Vorlage Nr.: **2023/1256**

Dienststelle: **Tiefbauamt**

Große Bäume für die neue Kaiserstraße

Kurzzusammenfassung

Abbildung 1: Beispiel für die Aufteilung des Querschnitts der Kaiserstraße (Untergrund/Oberfläche)

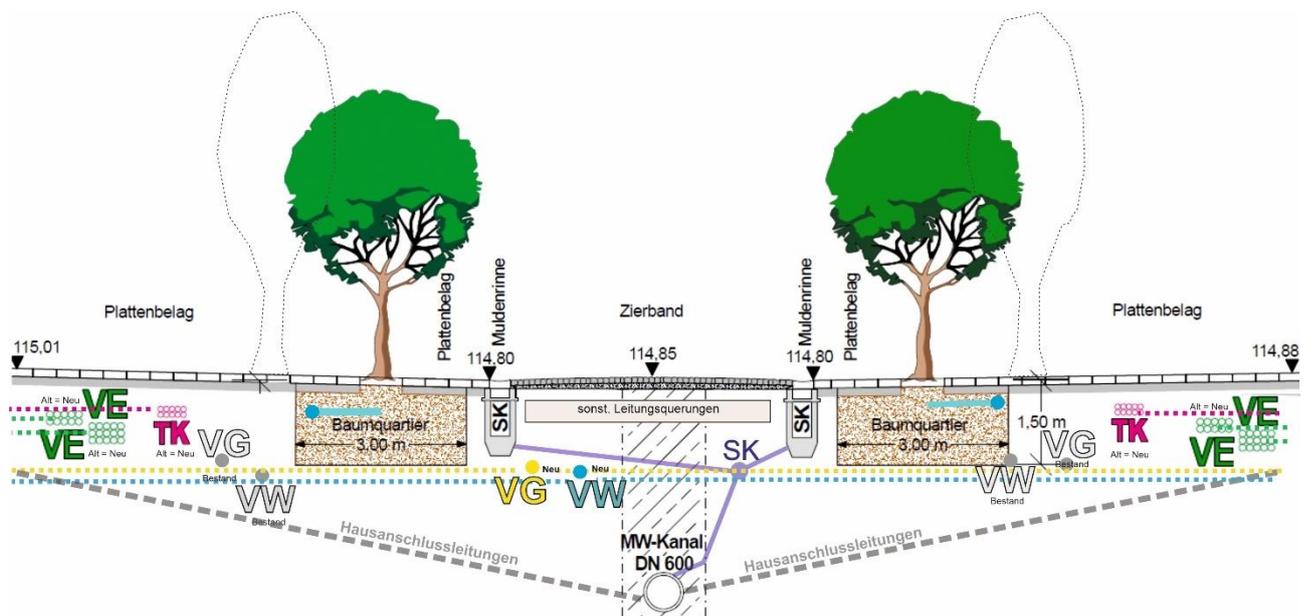
4. Um Raum im Unterbau der neuen Kaiserstraße für die größeren Betonelemente („Baumquartiere“) zur Aufnahme größerer Bäume zu schaffen, könnten die neuen Leitungen anstatt doppelt - nämlich auf beiden Seiten des Straßenquerschnitts - auch einfach - im mittleren Bereich des Straßenquerschnitts - verlegt werden, so wie bisher. Was spricht dafür, was dagegen?

Im bisherigen Gleisbereich verliefen keine Leitungen in Ost-West Richtung, sondern ausschließlich punktuelle Leitungsquerungen in Nord-Süd Richtung. So konnten Störungen des Bahnbetriebs im Falle einer Sanierung vermieden werden.

Im Zuge der Neugestaltung der Kaiserstraße fand eine grundsätzliche Überarbeitung der Querschnittsaufteilung des Untergrunds der Kaiserstraße statt. Grundlage hierfür sind die durch den Gemeinderat beschlossenen Konzessionsverträge und die daran gekoppelten Bedingungen für die Benutzung der Straßen der Stadt Karlsruhe zu Versorgungszwecken (ABB). In diese Grundlagen fließen die gängigen Regelwerke aller Leitungssparten und des Straßenbaus ein. Ziel ist es, den vorhandenen Querschnitt im Untergrund so aufzuteilen, dass einerseits Beschädigungen der Leitungen durch Wurzeln und Einbauten vermieden werden können und andererseits Sanierungen oder Reparaturen an einzelnen Leitungen möglich sind, ohne andere Leitungen, Wurzeln oder Einbauten zu beschädigen.

Als Ergebnis dieser Überarbeitung werden die Hauptleitungen für die Gas-, Wasser- und Fernwärmeversorgung sowie die Leitungen zur Straßenentwässerung überwiegend in der Fahrbahnmitte unter dem Zierband verlegt. Der Bereich unter dem Zierband ist somit, bedingt durch die notwendigen Abstandsmaße der Leitungen untereinander bereits komplett belegt. Die Hausanschlüsse verlaufen senkrecht dazu zu den jeweiligen Gebäuden. Parallel zu den angrenzenden Gebäuden verlaufen auf der Nord- und Südseite die Leitungstrassen für Strom, Beleuchtung, Telekommunikation und Datennetze. Die Lage der bereits vorhandenen Leitungstrassen ist aufgrund der Altersstruktur nur teilweise bekannt.

Die Baumquartiere liegen planmäßig in den dann noch verbleibenden Lücken im Leitungsnetz.

Die geplante Breite des Zierbands ermöglicht die Andienung der Gebäude in der Kaiserstraße zu Zwecken der Ver- und Entsorgung. Das Zierband ist beidseitig durch Rinnen für die Entwässerung der Oberflächen eingefasst. Eine Vergrößerung der Baumquartiere in Richtung der Fahrbahnmitte bzw. des Zierbandes ist daher aufgrund der Einrichtungen für die Entwässerung und der Belegung durch Leitungen nicht möglich. Die Vergrößerung müsste somit in Richtung der Gebäude erfolgen und würde damit mit den dort verlaufenden Leitungstrassen kollidieren.

In den weiteren Bauabschnitten verringern sich die Abstände zwischen den einzelnen Baumstandorten und damit der für Leitungsverlegung zur Verfügung stehende Raum. Durch eine Vergrößerung der Baumquartiere entstünden somit zusätzliche Konflikte mit Leitungstrassen.
